NERINGOS SAVIVALDYBĖS EISMO SAUGUMO KOMISIJOS

POSĖDŽIO PROTOKOLAS

2025-04-14 Nr.V26-52

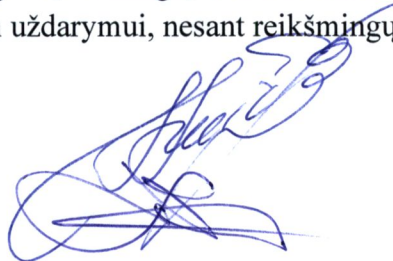
Sigitas Šveikauskas informavo, kad buvo gautas prašymas iš Klaipėdos priešgaisrinės gelbėjimo valdybos Neringos priešgaisrinės gelbėjimo tarnybos (toliau – Neringos PGT), dėl aikštelės esančios prie Taikos g. 4A, Neringa (nuotrauka 1) ir aikštelės (nuotrauka 2), kurias prašoma pažymėti kelio ženklu Nr. 529 „Rezervuota stovėjimo vieta“. Aikštelė būtų naudojama Neringos PGT transportui statyti.

Taip pat prašoma fiziškai uždaryti šiaurinėje aikštelės dalyje esantį pravažiavimą (nuotrauka 3).

Komisijos nariai diskutavo dėl kelio ženklų įrengimo šalia pastato Taikos g. 4A, Neringa. Vienos prašyme nurodytos aikštelės yra sklypo ribose, kitos Neringos savivaldybės viešai naudojamoje teritorijoje. Dėl sklypo teritorijoje esančių stovėjimo vietų paženklinimo kelio ženklu Nr. 529 „Rezervuota stovėjimo vieta“ su papildoma lentele nurodant atstumą, Komisija pritaria. Dėl reikalingumo priskirti Neringos savivaldybės viešojoje automobilių stovėjimo aikštelėje esančias vietas Neringos PGT ir fiziškai uždaryti prašomą pravažiavimą Komisijai pritrūko motyvacinių argumentų, nes transporto statymui Taikos gatvėje yra įvesta rinkliava. Ši aikštelė patenka į raudonąją zoną. Aikštelių automobilių statymui mieste labai trūksta, todėl siūloma nepritarti šiems siūlymams ir informuoti NPGT, kad pateiktų oficialų, labiau motyvuotą prašymą.

1. Pritarti Taikos g. 4A, Neringa sklype esančioje aikštelėje, kelio ženklo Nr. 529 „Rezervuota stovėjimo vieta“ įrengimui su papildoma lentele Nr. 811 „Galiojimo zona į abi puses“ nurodant 15 metrų atstumą.
2. Nepritarti automobilių stovėjimo aikštelės Neringos savivaldybės viešojo naudojimo teritorijoje šalia Taikos g. 6, Neringa, rezervavimui Neringos PGT transportui ir pravažiavimo kelio fiziniam uždarymui, nesant reikšmingų motyvų.
